Avis délibéré
de la Mission régionale d'autorité environnementale
Provence-Alpes-Côte d'Azur
sur le projet d'extension et de régularisation du pôle routier de
la zone d'activités CLESUD sur la commune de Grans (13)

N° MRAe
2022APPACA66/3237

Figure 2: plan de masse du parking sécurisé pour poids lourds (101 places dont 49 existantes (T2) et 52 places à créer (T3)). Source : annexe 5 de l'étude d'impact.

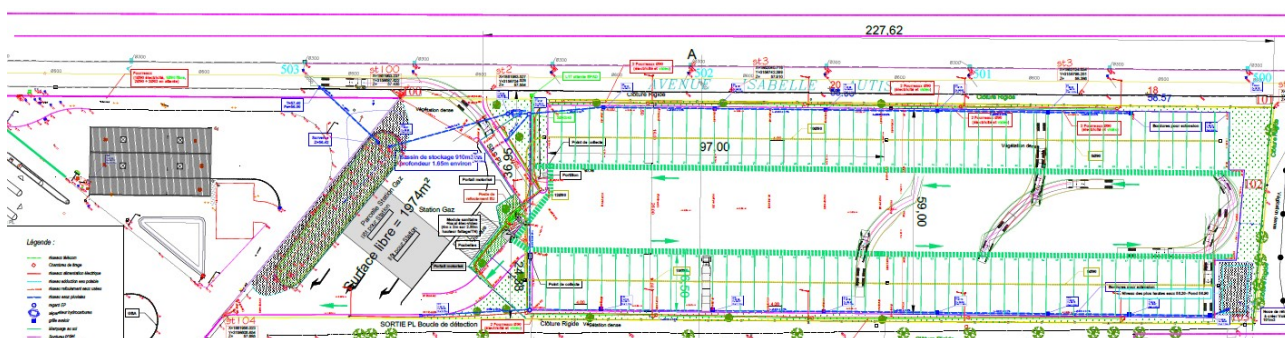
L'annexe 5 de l'étude d'impact représente le plan de masse du futur parking de 101 places, sans différencier la partie existante déjà autorisée et la partie à créer.

Figure 3: plan de masse des ombrières sur le parking sécurisé pour poids lourds. Source : annexe 4 de l'étude d'impact.

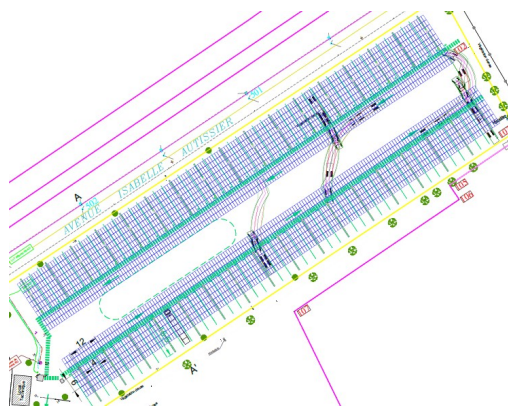
La MRAe relève que les modalités du raccordement du poste de livraison au poste source ne sont pas décrites. La MRAe souligne que le parc et la ligne électrique de raccordement constituent un même projet au titre de l'article L122-1 III du code de l'environnement. Il convient d'analyser les impacts du projet dans leur globalité, en précisant notamment le tracé du raccordement et les modalités de réalisation des travaux correspondants, en évaluant les impacts environnementaux et en indiquant les mesures d'évitement, de réduction, voire de compensation (ERC) correspondantes.

La MRAe recommande d'intégrer à l'étude d'impact le raccordement électrique des ombrières photovoltaïques au poste source (tracé et nature des travaux), de reprendre l'analyse des incidences et de définir les mesures ERC en conséquence.
